NUOVA ELETTRONICA

Errata corrige, consigli, editoriali

ERRATA CORRIGE
e modifiche per migliorare i nostri PROGETTI

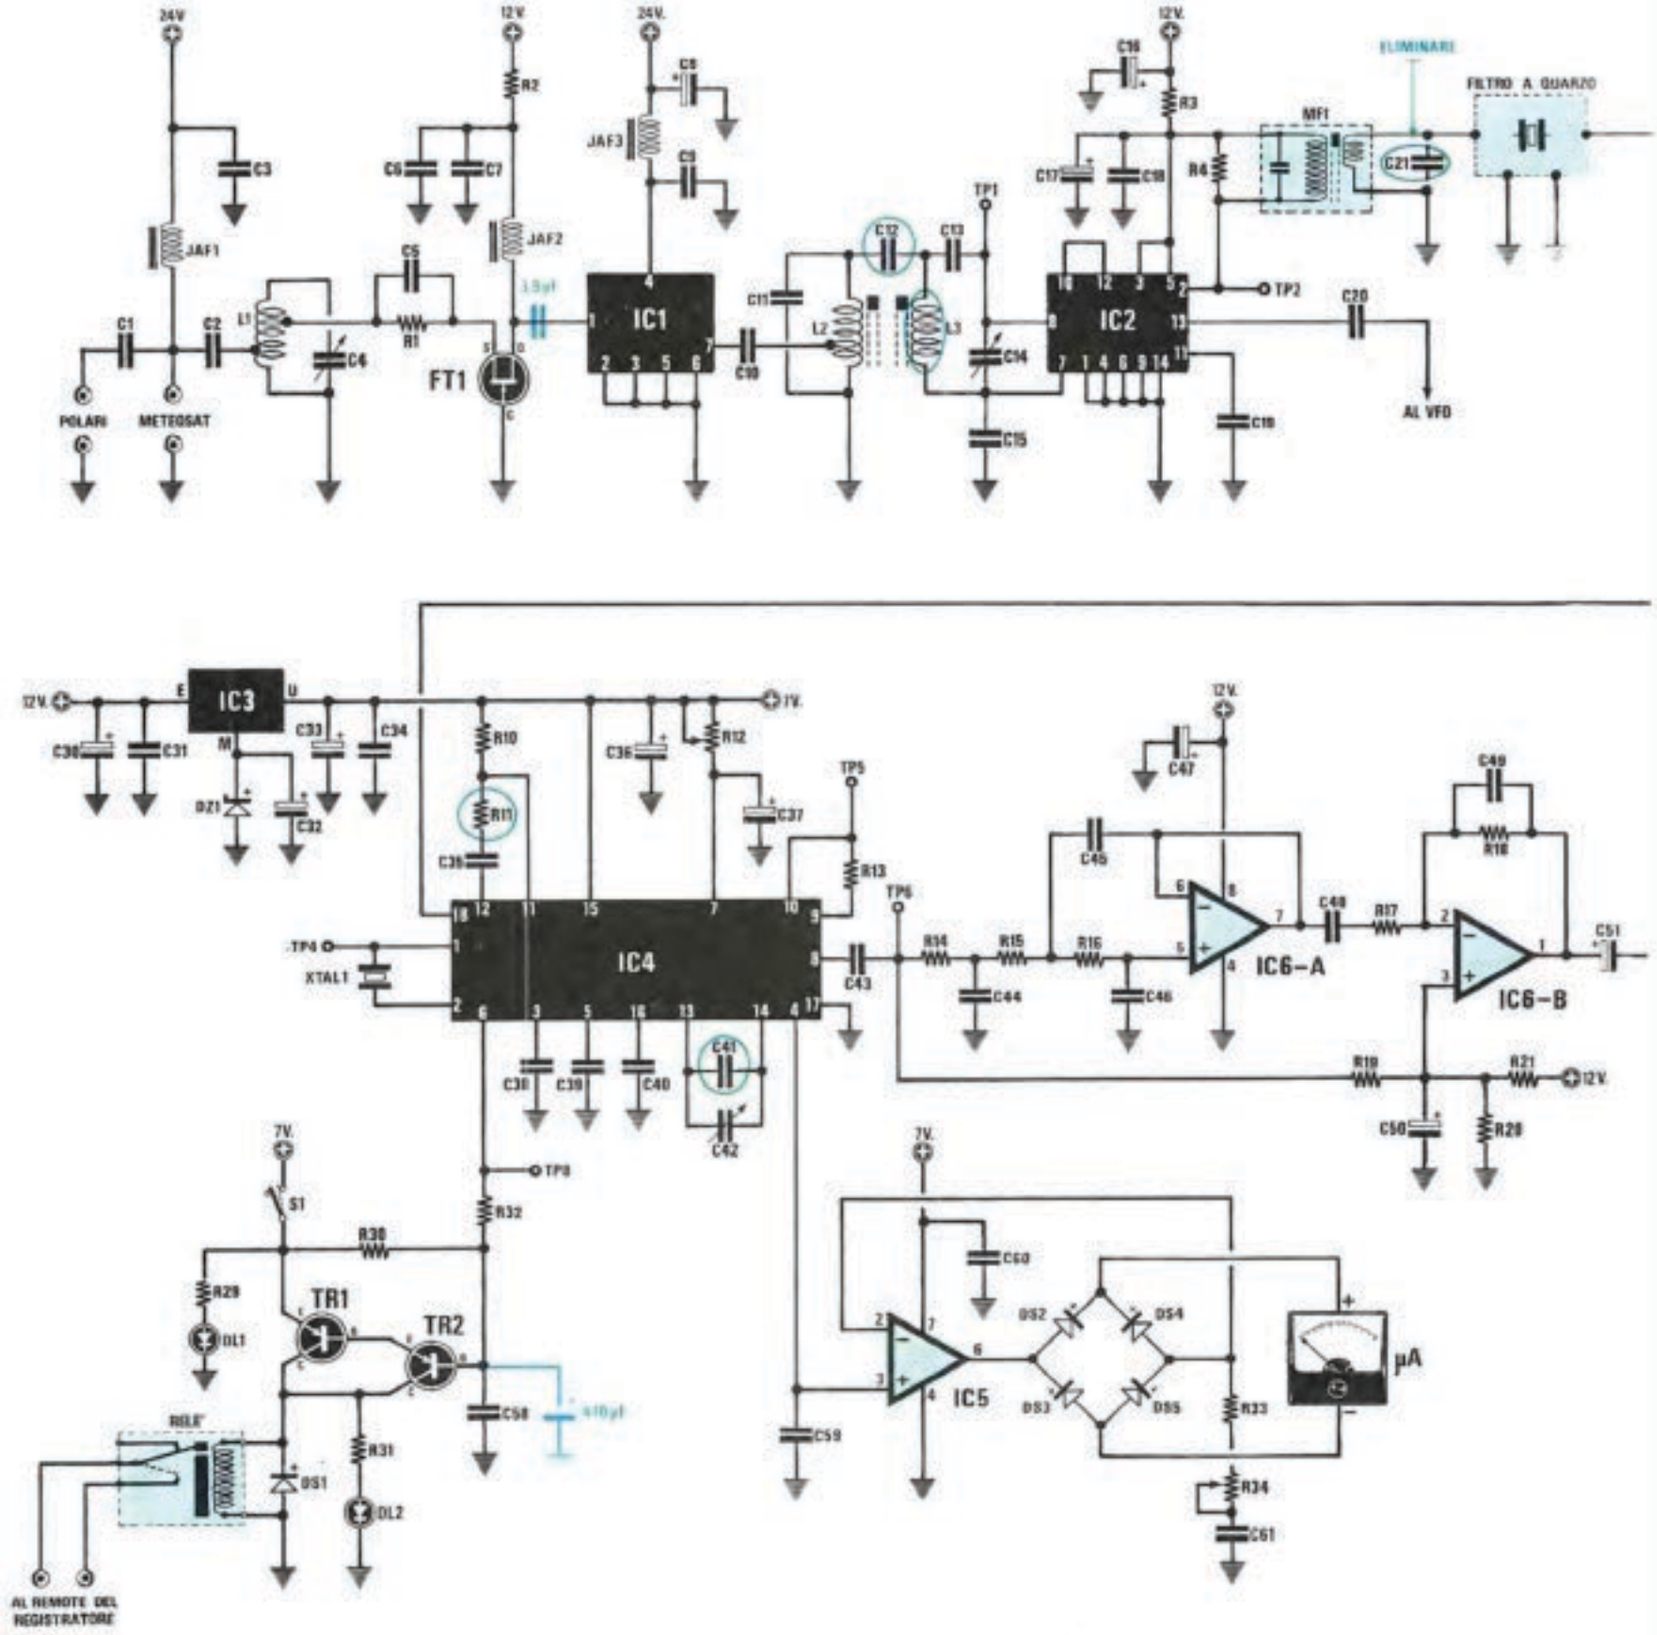
Fig. 1 Utilizzando un converter da 1,7 GHz a 137 MHz che disponga di un guadagno di 14-16 dB e abbia una figura di rumore di 5-6 dB (il nostro dispone di un guadagno di circa 34 dB con una cifra di rumore di 1,5 dB) è necessario apportare al ricevitore tre semplici modifiche per migliorare il guadagno.

Fig. 2 Le modifiche consigliate sono molto semplici. SOSTITUIRE C12 da 4,7 pF con un condensatore da 1-1,5 pF - DIMINUIRE il numero delle spire di L3 a sole 3,5 spire - ELIMINARE dal circuito il condensatore C21 - RIDURRE il valore di R11 da 22.000 ohm a soli 3.300 ohm. Il condensatore C41 dovrà essere aumentato a 150 pF solo se su TP5 non si leggerà, ruotando il compensatore C42, una frequenza di 250.000 Hz. Per la JAF2 ed il condensatore da 3,9 pF, collegato tra il Drain di FT1 e l'ingresso di IC1 leggere articolo.

Fig. 2 Con le modifiche consigliate, guardando la curva di risposta all'analizzatore di spettro si potrà subito notare (vedi la foto riportata a destra) che il guadagno da 48-50 dB è passato a 54 dB. La banda passante, ristretta a soli 35 KHz, risulterà in questo caso molto più lineare rispetto a quella precedente.

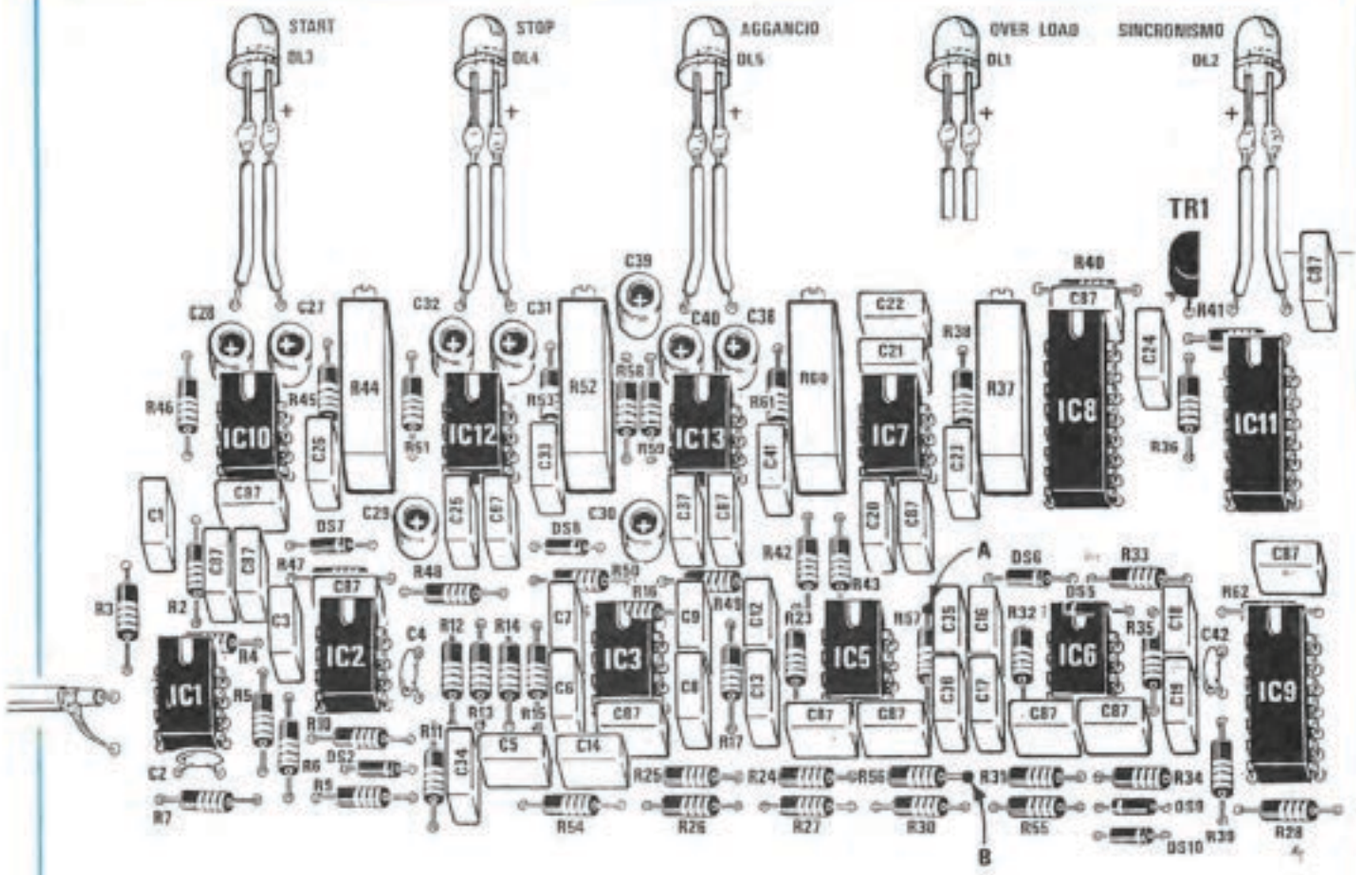
Fig. 3 Se il diodo led DL5 (aggancio PLL) presente nel VIDEO-CONVERTER lampeggia, occorre ridurre il valore della resistenza R56. Se non disponete di un oscilloscopio collegate tra il punto A e la massa un diodo rivelatore al germanio più un elettrolitico da 1 mF e ruotate il trimmer da 100 ohm collegato in parallelo ad R56 (vedi qui sopra il punto B) fino a leggere sul tester una tensione di 0,2 - 0,25 volt. Se la lancetta dello strumento sbatterà a fondo scala, significa che IC5/B autoscilla, in questo caso dovrete ruotare il trimmer in senso opposto fino a far scomparire questa autoscillazione.

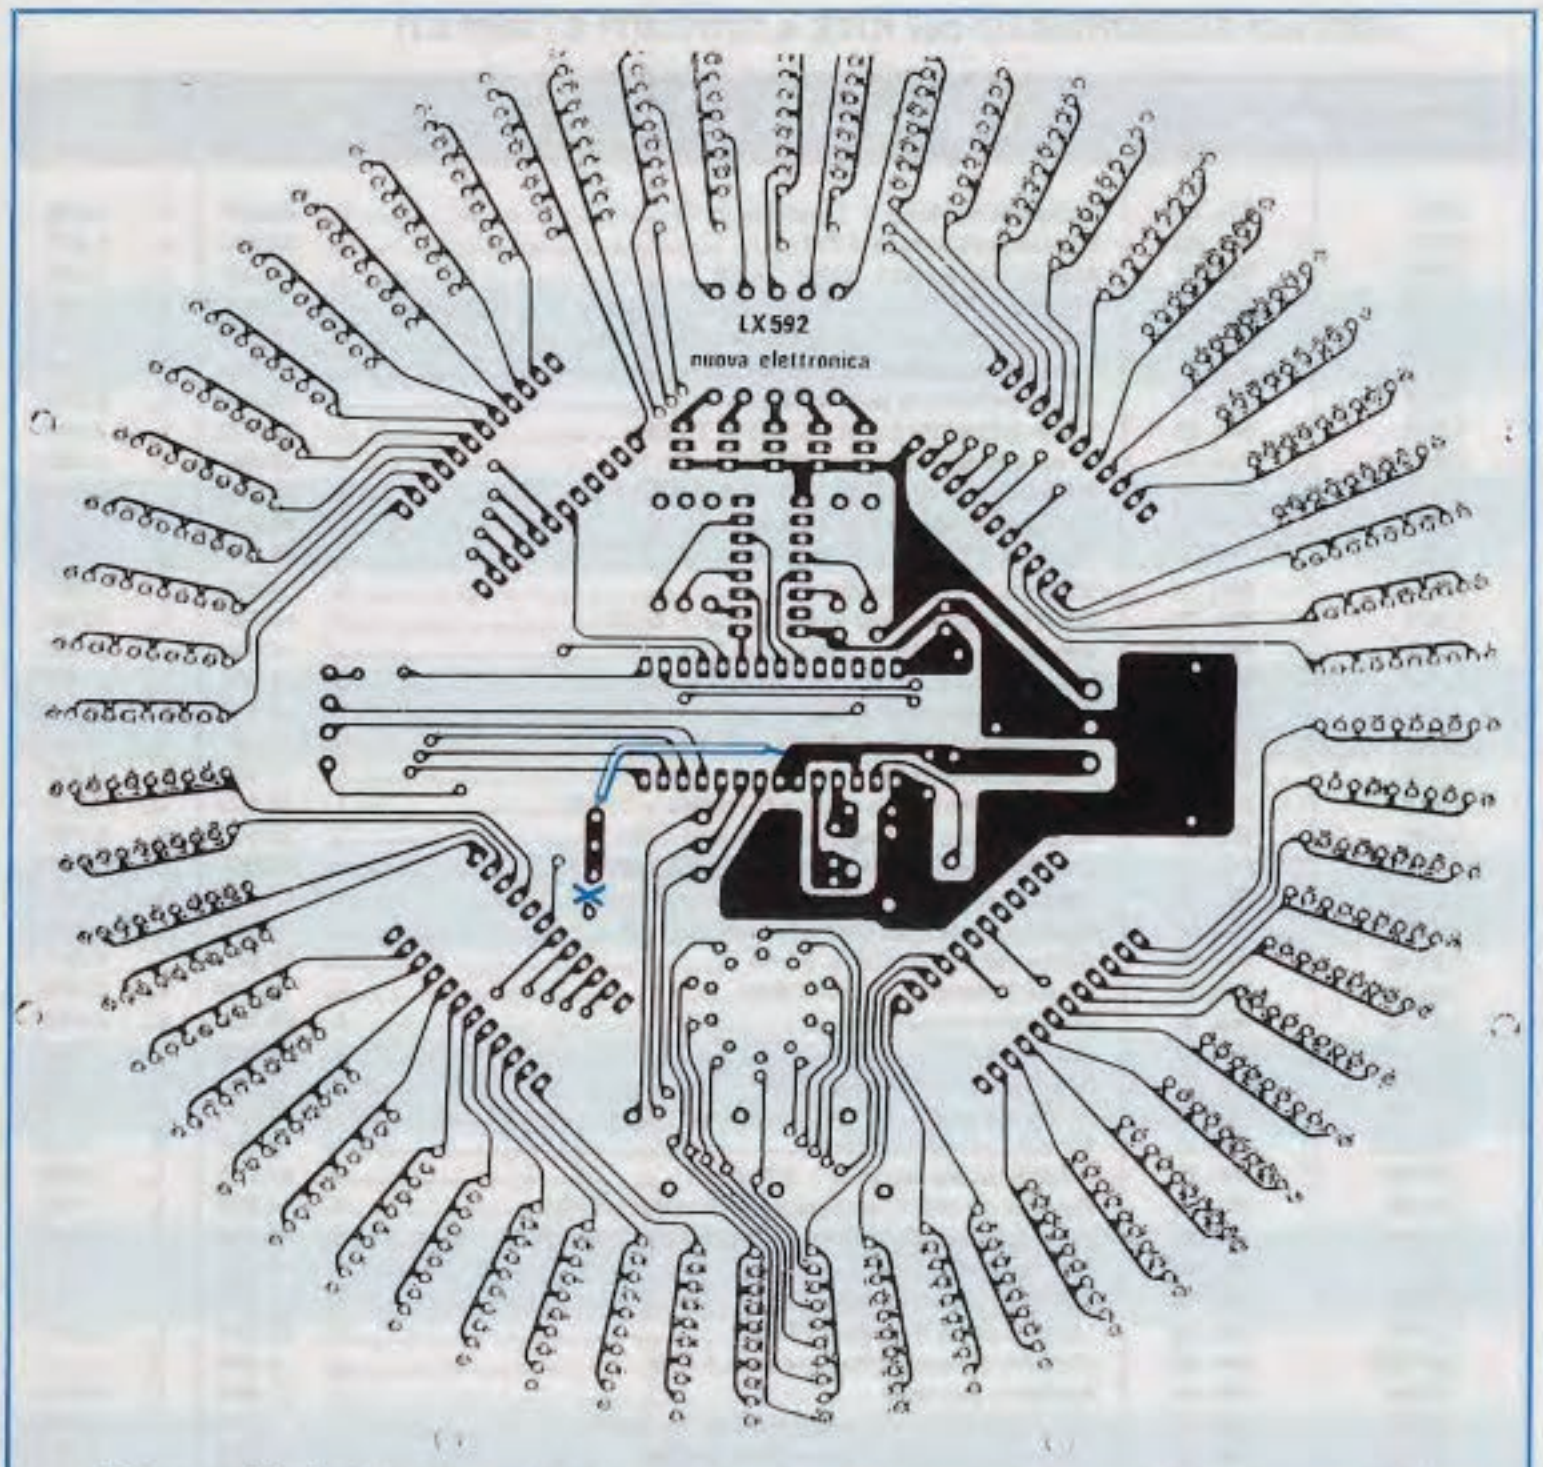
Disegno del circuito stampato dell'orologio visto dal lato opposto a quello dei componenti. Tranciando la pista indicata con la x e collegando quella che fà capo alle resistenze R2-R3-R4 al piedino 6-7 di IC3 l'orologio non risentirà più nessun disturbo di relè.

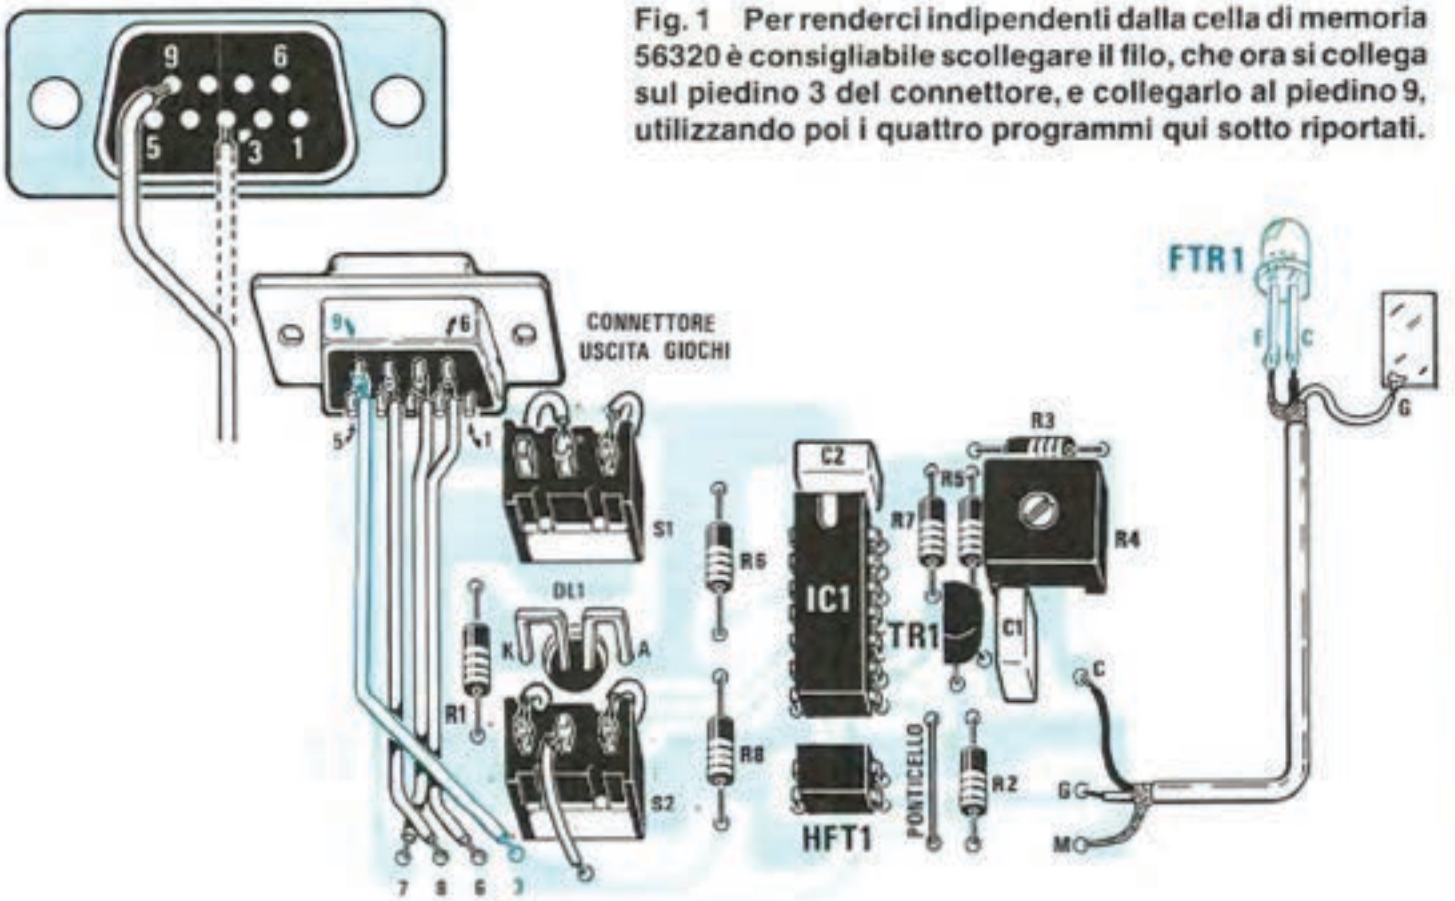
Fig. 1 Per renderci indipendenti dalla cella di memoria 56320 è consigliabile scollegare il filo, che ora si collega sul piedino 3 del connettore, e collegarlo al piedino 9, utilizzando poi i quattro programmi qui sotto riportati.

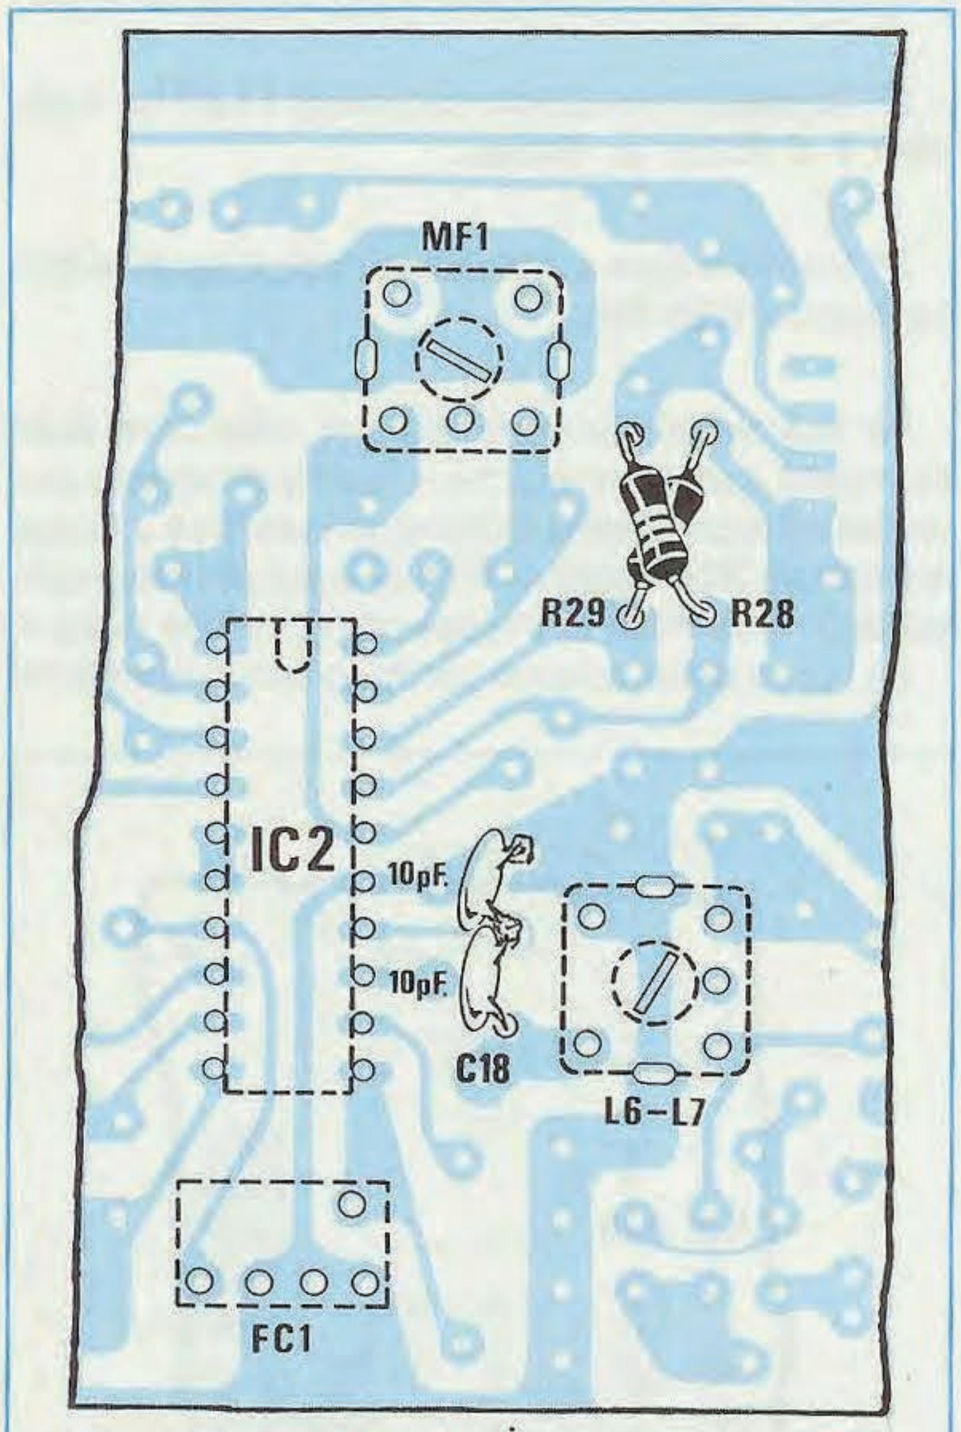
Fig.4 Nella parte sottostante al circuito stampato potrete inserire le due resistenze R28-R29 incrociandole, stagnare C18 da 10 pF nella posizione indicata ed infine prendere un altro condensatore da 10 pF e saldare un terminale alla pista dove risulta collegato C18 e l'altro terminale ad una pista di ''massa''.

La soluzione più semplice per effettuare sullo stampato queste modifiche è quella di tagliare con un paio di tronchesine il condensatore **C18** e le due resistenze **R28-R29** (vedi fig.3) e poi di ristagnarle sul lato **rame** dello stampato come visibile in fig.4.

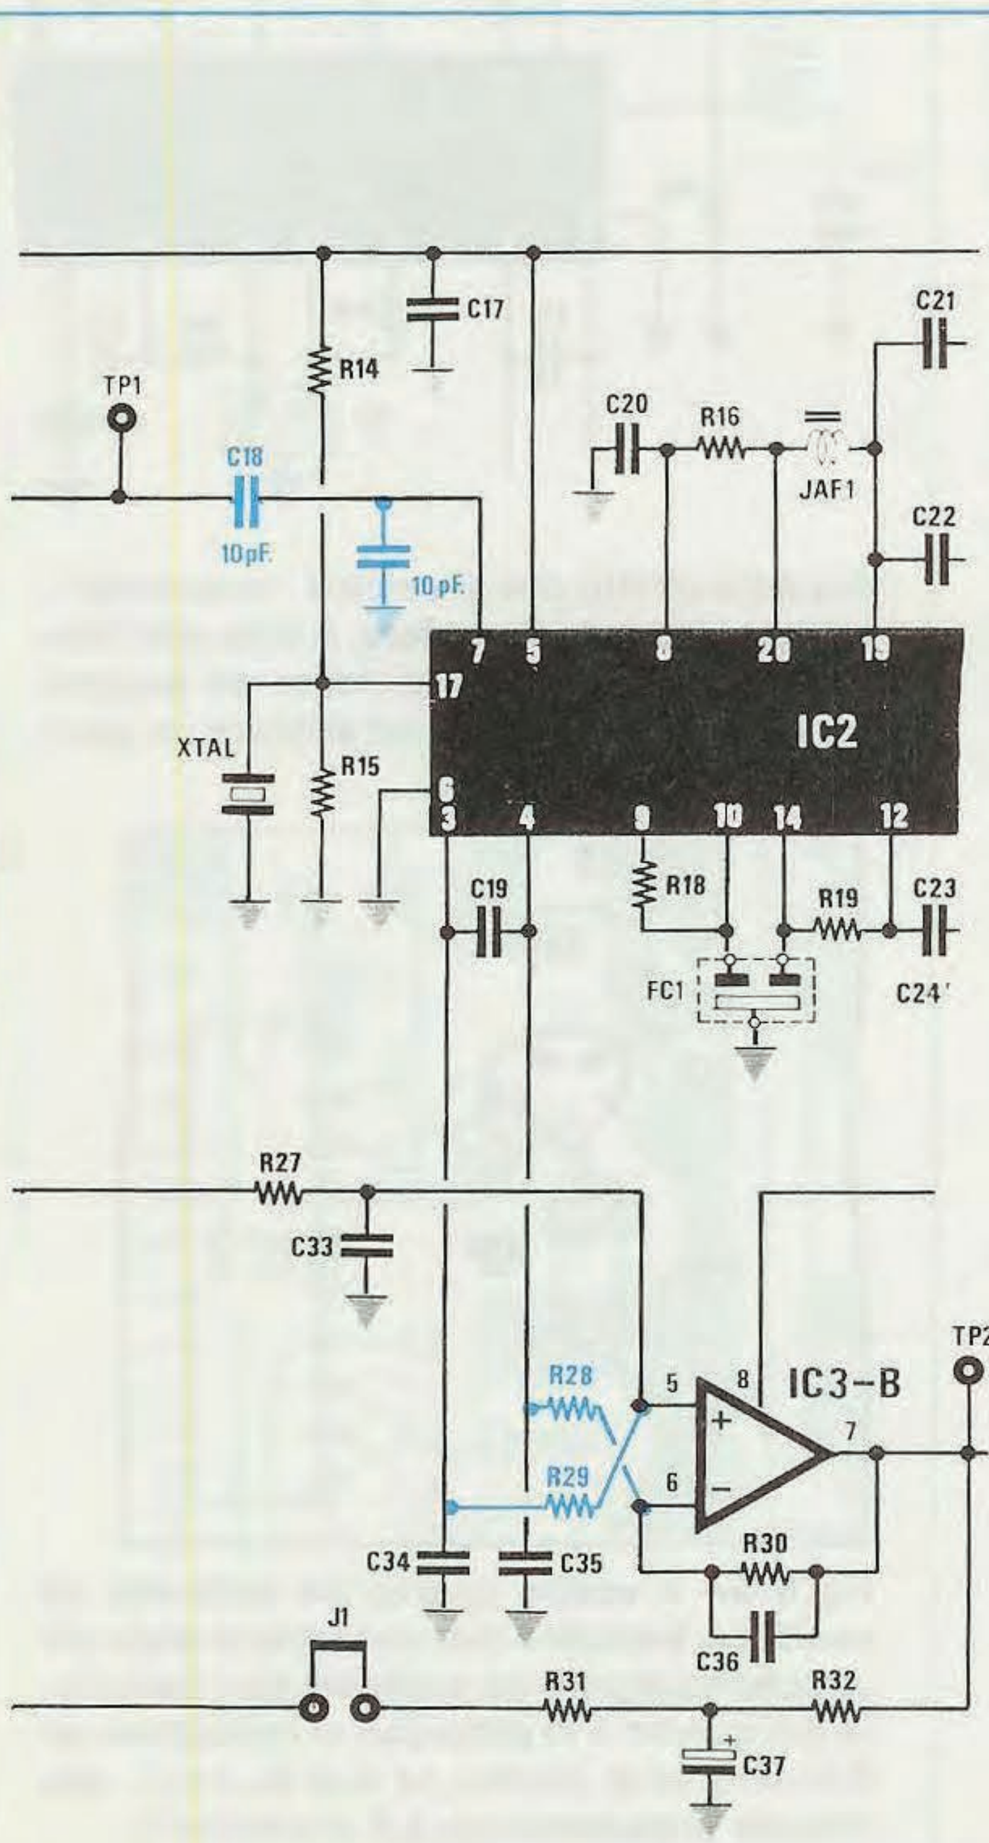
Fig.3 Per poter ascoltare i telefoni cellulari ed i ponti radio in zone marginali occorre apportare al ricevitore poche e semplici modifiche. Come visibile nello schema elettrico, occorre invertire le due resistenze R28-R29, sostituire C18 con un valore di 10 pF ed inserire tra il piedino 7 di IC2 e la massa un altro condensatore da 10 pF.
Per eseguire queste modifiche conviene togliere questi componenti e stagnarli sotto allo stampato come visibile in fig.4.
